技術委員会での議論の状況をお知らせします

県では、柏崎刈羽原子力発電所の安全性を確認するために、「設備・耐震」、「地震・地質」の2つの小委員会を設置して議論しています。ここでは、これらの小委員会で議論している内容を分かりやすくお知らせします。

設備健全性、耐震安全性に関する小委員会

真殿坂断層の評価について

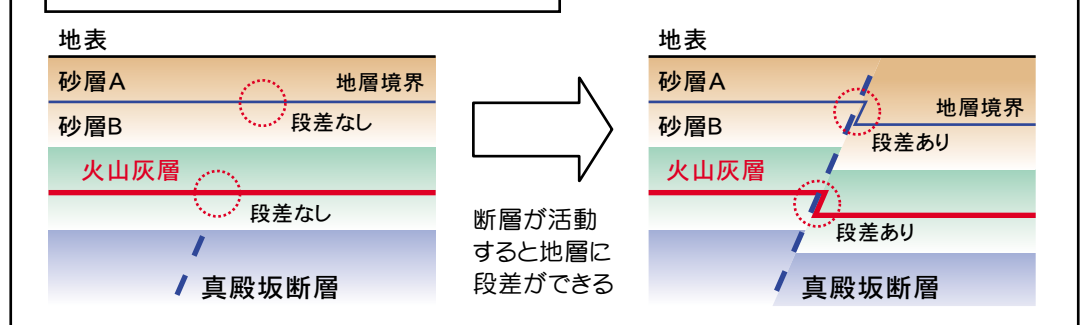
図の①-①'周辺で、真殿坂断層を境に東と西で地表付近の砂層中に見られる地層境界の標高が大きく異なっている。これは、真殿坂断層が活断層であることを証明している。

- 砂層より下部にある火山灰層などに標高差は見られず、真殿坂断層は活断層ではないと判断できる。
- 地元団体と東京電力では、地層境界の認識に差があるため、調査・検討を行う必要がある。

真殿坂断層を挟んだ位置で、地層境界に標高の差は見られない。局所的に見られる標高の差は地滑りによるものと考えられる。この調査結果からも、真殿坂断層は活断層ではないと判断できる。
